Umweltbezogene Stellungnahmen nach Beteiligung der Behörden und sonstigen Träger öffentl. Belange gemäß § 4 (1) BauGB

Nr. Anregung**1. Landkreis Lüneburg (07.01.2026)****1.1 Regionalplanung (FD Regional- und Bauleitplanung)**

4.	Avacon Netz GmbH (08.12.2026)
4.1	Bezugnehmend auf Ihr Schreiben teilen wir Ihnen mit, dass wir gegen den Vorentwurf Bebauungsplan Nr. 7 Altdorf -Ost der Gemeinde Barnstedt, grundsätzlich keine Einwände erheben.

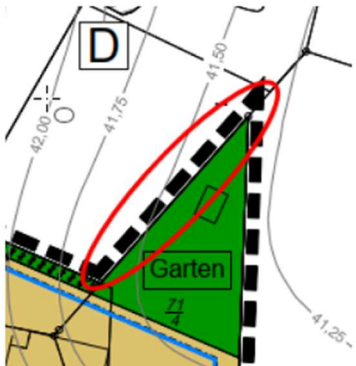
Folgenden Absatz empfehle ich unter Hinweise auf Seite 4 mit aufzunehmen (derzeit ist dieser Text nur in der Begründung unter 3.6 beinhaltet. Der Hinweis auf die denkmalrechtliche Genehmigung fehlt dort):

„Gemäß § 8 des NDSchG dürfen in der Umgebung eines Baudenkmals (Gutskapelle, Hauptstr. 30) Anlagen nicht errichtet, geändert oder beseitigt werden, wenn dadurch das Erscheinungsbild des Baudenkmals beeinträchtigt wird. Bauliche Anlagen in der Umgebung eines Baudenkmals sind so zu gestalten, dass eine Beeinträchtigung des Baudenkmales nicht eintritt. Insofern können sich aus denkmalpflegerischer Sicht weitergehende Anforderungen an die Neubebauung bzw. Änderung an Gebäuden ergeben.“
